**Verslag huishoudelijke elektrische installatie op laagspanning en zeer lage spanning****Algemeen:**

Referentie: 003-20260908-05	Datum controle: 08/09/2026
Keurder: 003

Eigenaar: De Vries	EAN-code: Onbekend
Adres installatie: Onze-Lieve-Vrouwstraat 22A, 9280 - Lebbeke	Nummer teller(s): 1SAG1100444665
Distributienetbeheerder installatie: Fluvius	
Datum uitvoering installatie:	☐ Vóór 01/10/1981 ☒ Tussen 01/10/1981 en 01/06/2020 ☐ Vanaf 01/06/2020
Type:	☒ Woonenheid ☐ Niet-huishoudelijk ☐ PV ☐ Batterij ☐ Laadpaal

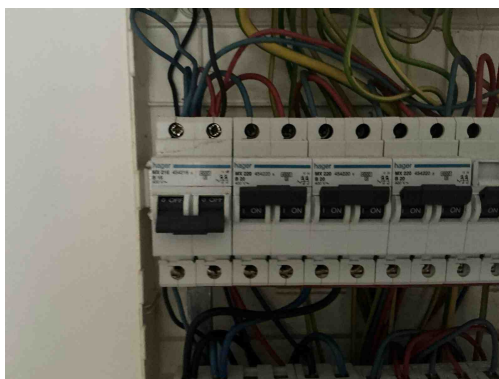
D08 - De nodige markeringen op de beveiligingstoestellen ontbreken of zijn onleesbaar (Boek 1: 5.3.5.5).

T23 - Het elektrisch materiaal is beschadigd. (Boek 1: 1.4.1.3).

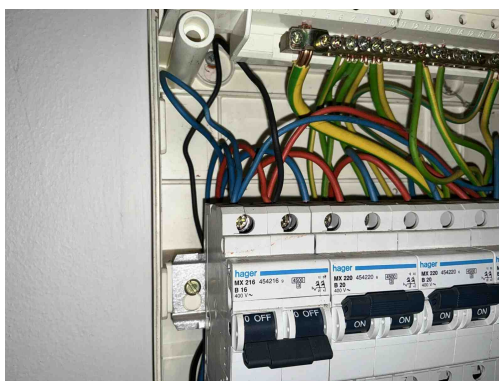
I01 - De waarde van de isolatieweerstand per kring dient tenminste 0,50 Mohm ($1000 \times U_{test}$) te zijn (Boek 1: 6.4.5.1).
Opmerking: Kring "lichten overal"

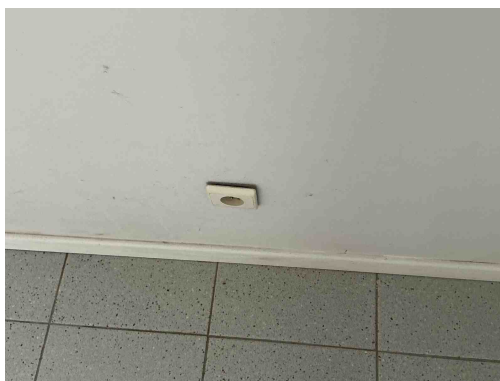
T21 - Het elektrisch materieel is niet geplaatst volgens de voorschriften van de fabrikant/ regels van goed vakmanschap . (Boek 1: 1.4.1.3)
Opmerking: Ophangvijzen bord niet afgedekt, meer dan 2 geldeiders per pool

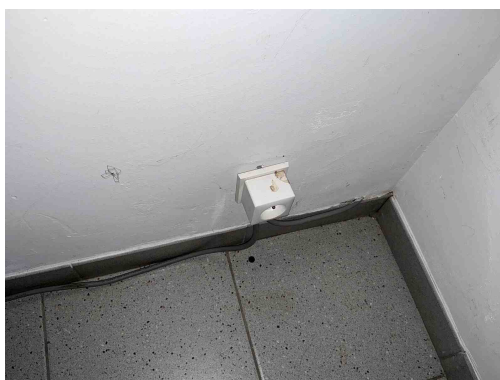
T10 - Bepaalde contactdozen en/of schakelaars zijn niet degelijk bevestigd (Boek 1: 1.4.1.3).

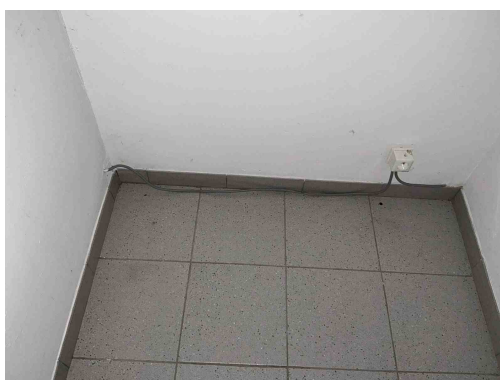
T10 - Bepaalde contactdozen en/of schakelaars zijn niet degelijk bevestigd (Boek 1: 1.4.1.3).

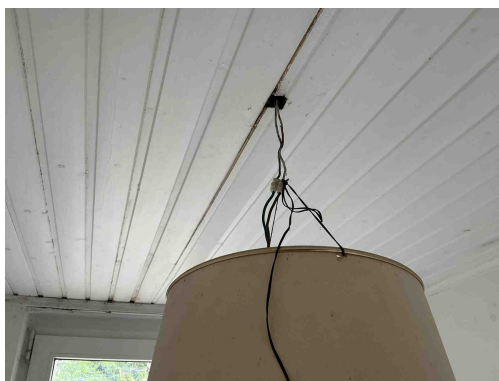
C13 - Onvoldoende bevestiging van de leiding(en) (Boek 1: 5.2.9.5).
